ADICIÓN EN TIEMPO No.	01	**DEL**	17/03/2023	**CONTRATO No.**	1771	**DE**	26/12/2022
MODIFICATORIO No.	01						
CONTRATISTA		**RAELJA INGENIERIA S.A.S.** NIT. 813.003.916-4

TIPO DE CONTRATO	**CONTRATO DE OBRA**										
OBJETO	**MEJORAMIENTO DE AULAS EDUCATIVAS EN LA INSTITUCIÓN EDUCATIVA RURAL VILLA VICTORIA, SEDE LA PALMERA, MUNICIPIO DE PUERTO ASÍS, DEPARTAMENTO DEL PUTUMAYO**										
Contratista	**RAELJA INGENIERIA S.A.S.**			PN		PJ	X	C	X	UT	
	NIT/C.C.	813.003.916-4	Domicilio	MOCOA							
Plazo del contrato principal	UN (1) MES										
Valor inicial	114.614.607,51 PESOS MCTE										
Fecha de inicio	20/02/2023		Fecha Terminación inicial					21/03/2023			
Adición en tiempo No. 1 17/03/2023	UN (01) MES		Fecha de terminación 2					**21/04/2023**			
Modificatorio No. 1 17/03/2023	MODIFICAR las ESPECIFICACIONES TÉCNICAS del clausulado complementario de la minuta de contrato, por mayores y menores cantidades de obra autorizados por la entidad.

ESTUDIO DE CONVENIENCIA Y OPORTUNIDAD PARA LA ADICION EN TIEMPO Y MODIFICATORIO No. 1 AL CONTRATO DE OBRA No. 1771 de 26 de diciembre de 2022, CUYO OBJETO ES "MEJORAMIENTO DE AULAS EDUCATIVAS EN LA INSTITUCIÓN EDUCATIVA RURAL VILLA VICTO

2,3	GUARDAESCOBA EN CERAMICA (Incluye suministro e				UNIDAD	ML
LOCALIZACION	DIMENSIONES					Total
				LARGO	Cantidad	
AULA 1				29,27	1	29,27
AULA 2				28,54	1	28,54
					TOTAL	57,81

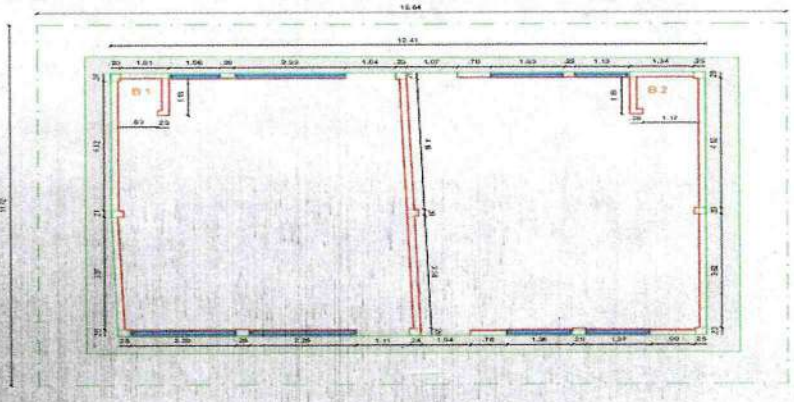
2,3	GUARDA ESCOBA EN CERÁMICA (Incluye suministro e instalación)	ML	(+)	31,25	Se realiza la corrección de las cantidades de acuerdo a las mediciones realizadas en sitio
3	CONSTRUIR ESTRUCTURA DE CONCRETO Y METÁLICA PARA CUBIERTA				
3,1	SUMINISTRO, FABRICACIÓN Y MONTAJE DE ESTRUCTURA METÁLICA PARA CUBIERTA (Incluye implementos para trabajo en altura, soldaduras, pruebas de soldadura, anclajes y accesorios)	KG	(+)	-41,07	La longitud en sentido longirudinal de las aulas es mas corta que la indicada en el proyecto, por lo cual se asumen las cantidades replanteadas.
3,2	VIGAS AÉREAS EN CONCRETO DE 3000 PSI	M3		-0,04	La longitud en sentido longirudinal de las aulas es mas corta que la indicada en el proyecto, por lo cual se asumen las cantidades replanteadas.
3,3	COLUMNETA DE CONCRETO DE 3000 PSI	M3	(+)	0,30	Se ajusta la cantidad a las condiciones del sitio en donde se evidencia 0,3m3 por encima de lo planteado inicialmente
